福島第一原子力発電所における地すべりの可能性について

コメント回答

耐震重要施設の周辺斜面の対応について

2023年12月26日
東京電力ホールディングス株式会社

図 周辺斜面による波及的影響を考慮すべき施設

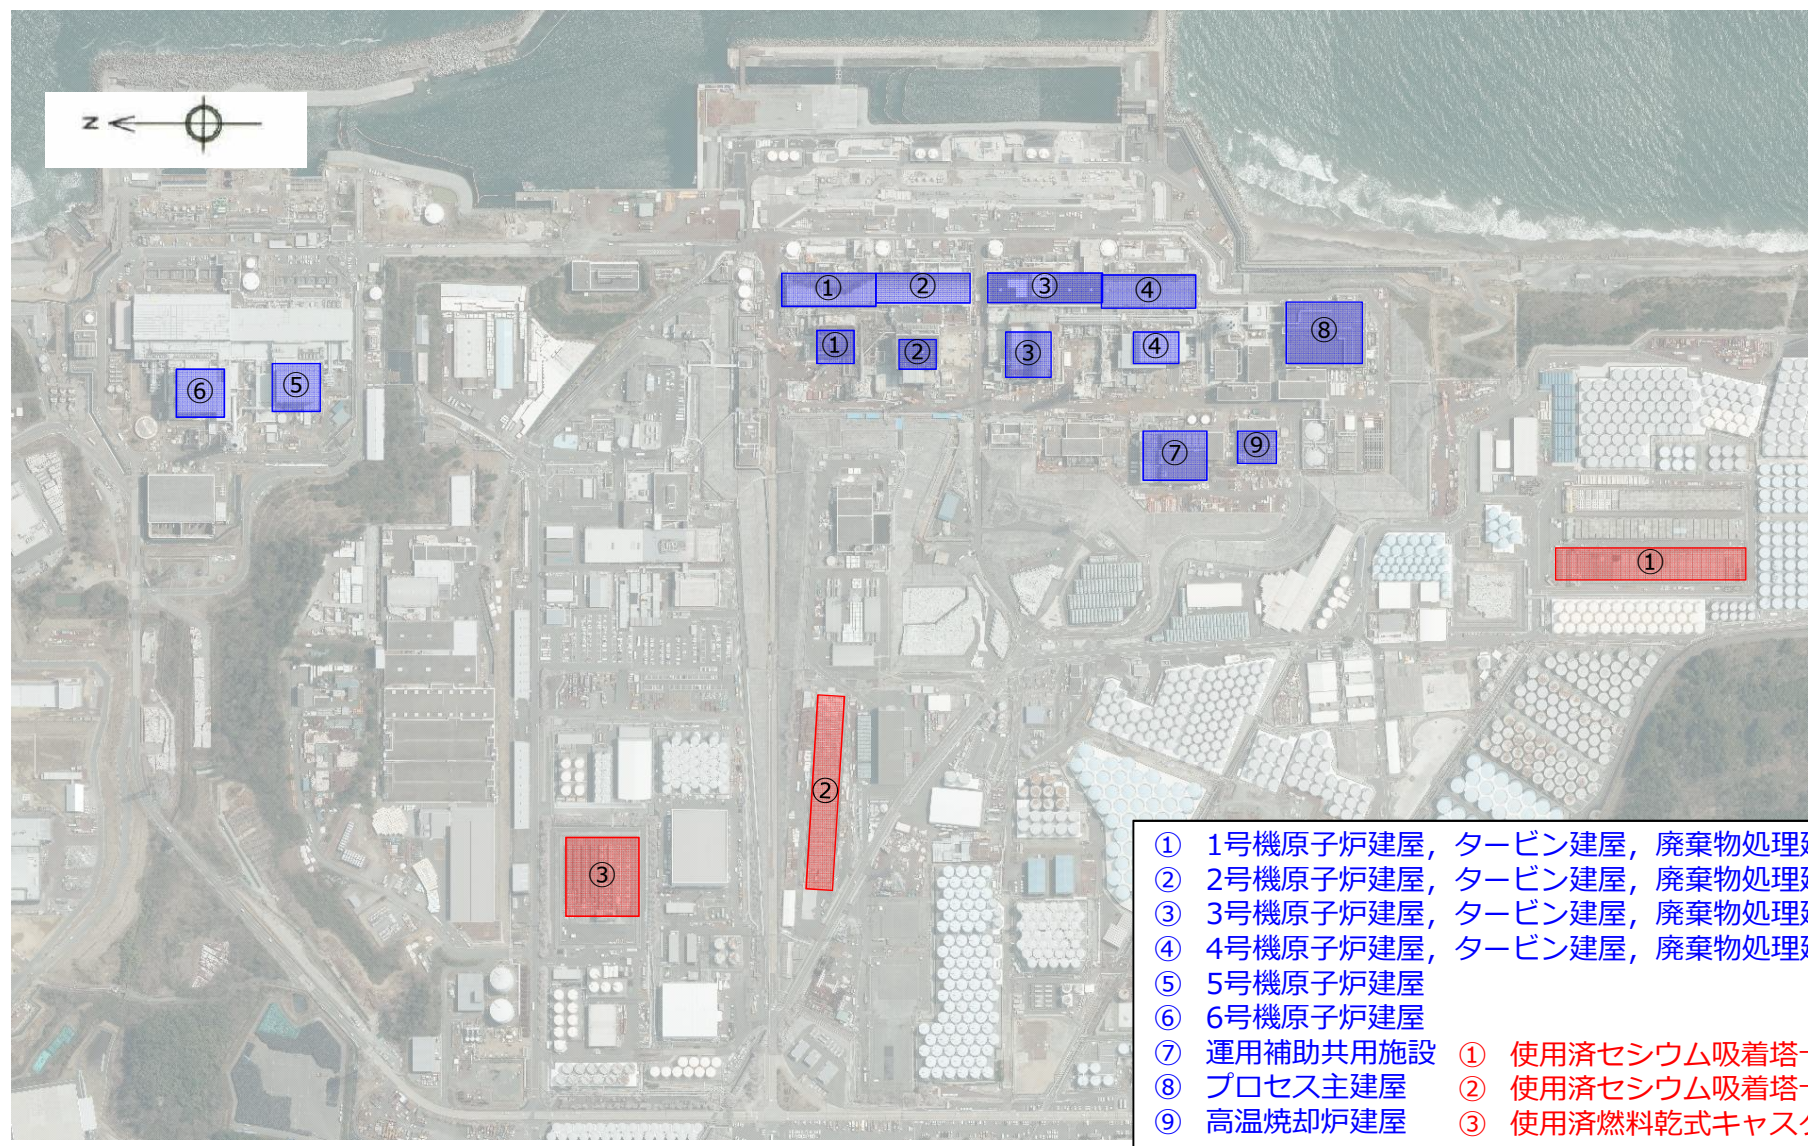
| No. | 実施日 | 指摘事項 | 回答内容 |
|-----|-------------------|--|---|
| 11 | 2023.6.19 技術会合 | 滞留水を貯留しているプロセス主建屋と高温焼却炉建屋（HTI建屋）については、評価対象の施設に追加して選定すること。評価対象施設の抽出課程をわかるように示すこと（規制庁）。 | 今回、本資料により報告 |

➤ 周辺斜面による波及的影響を評価すべき施設を選定した結果は以下のとおり。

図 施設-周辺斜面平面図

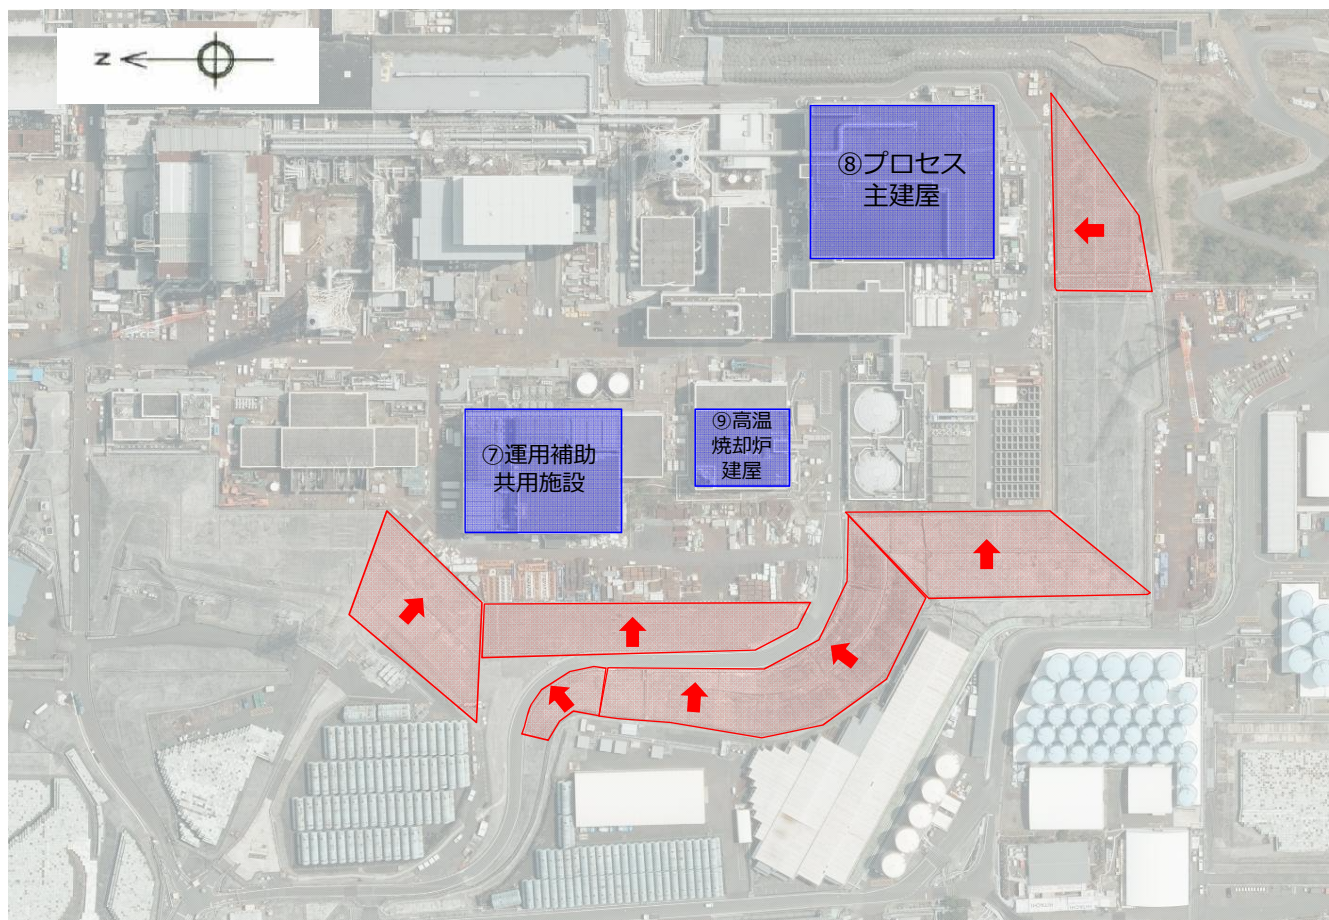
| No. | 実施日 | 指摘事項 | 回答内容 |
|-----|-------------------|--|---|
| 7 | 2022.12.7 技術会合 | 重要施設等周辺の斜面安定性に関して、Ss900 を用いた検討を実施すること。なお、現在の1Fの特徴を踏まえて、評価対象とする重要施設等を選定すること（規制庁）。 | 本件（福島第一原子力発電所における地すべりの可能性について）とは別途、各耐震重要施設への周辺斜面による波及影響として検討する。 |
| 12 | 2023.6.19 技術会合 | 共用プールから使用済み燃料がなくなる時期が見通せない中で、何らかの合理的な対策を検討すべきと考える。対策工事にも軽重様々ある。今後、具体的にどのような対策工事を、どのような考え方に基づいて行うのか、技術会合で議論していきたい（規制庁）。 | 今回、本資料により報告 |

- 下図に示す⑦運用補助共用施設, ⑧プロセス主建屋, ⑨高温焼却炉建屋の周辺斜面を評価対象斜面として抽出。

※⑧プロセス主建屋, ⑨高温焼却炉建屋については, 各施設の供用期間を考慮し, 斜面对策工事は実施しないことにした。
